**ПРОЕКТ ЗА ДОПЪЛНЕНИЕ НА  
ТИПОВО ПРЕДЛОЖЕНИЕ ЗА СКЛЮЧВАНЕ НА ДОГОВОР ЗА НЕОБВЪРЗАН  
ДОСТЪП ДО АБОНАТНА ЛИНИЯ**

Фиг. 1в

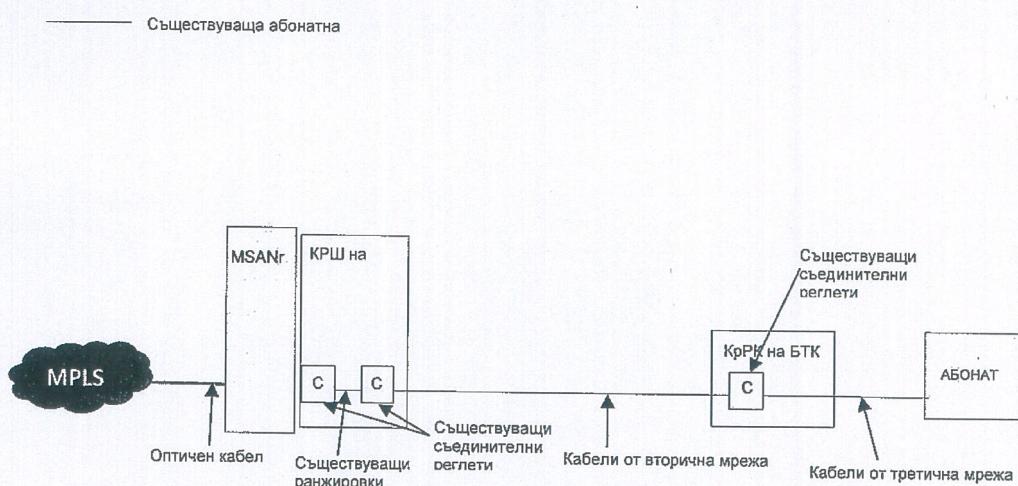
**§ 20.** В Приложение №8 след Фиг.16 се добавя Фиг. 1в, както следва:

Схема на абонатната линия при MSAN (само за VDSL)

Фиг. 2.в

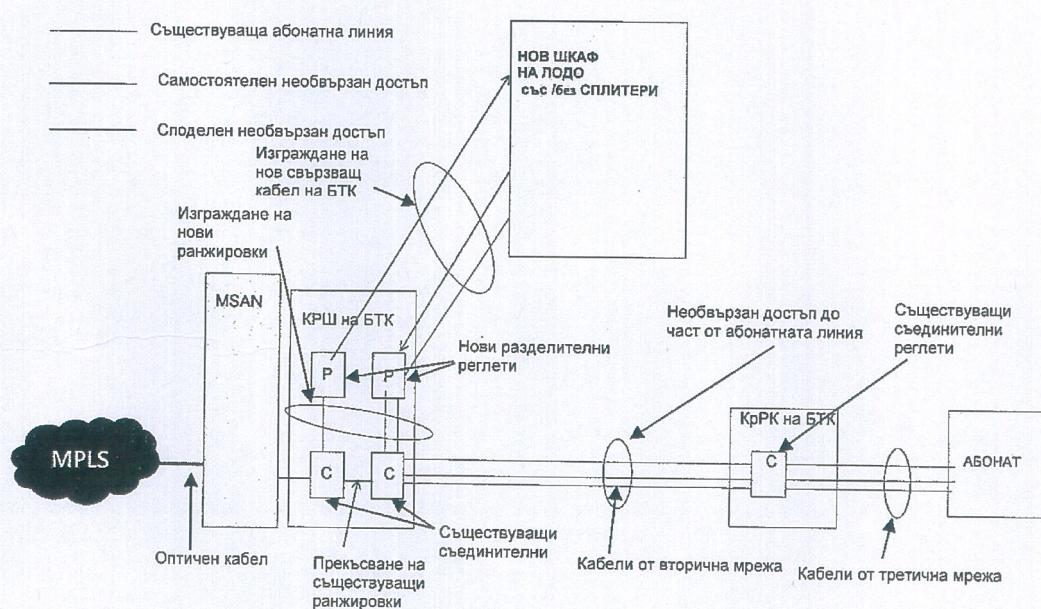
**§ 21.** В Приложение №8 след Фиг.26 се добавя Фиг. 2в, както следва:

Схема на необвързан достъп до част от абонатната линия в КРШ при MSAN (само при VDSL)
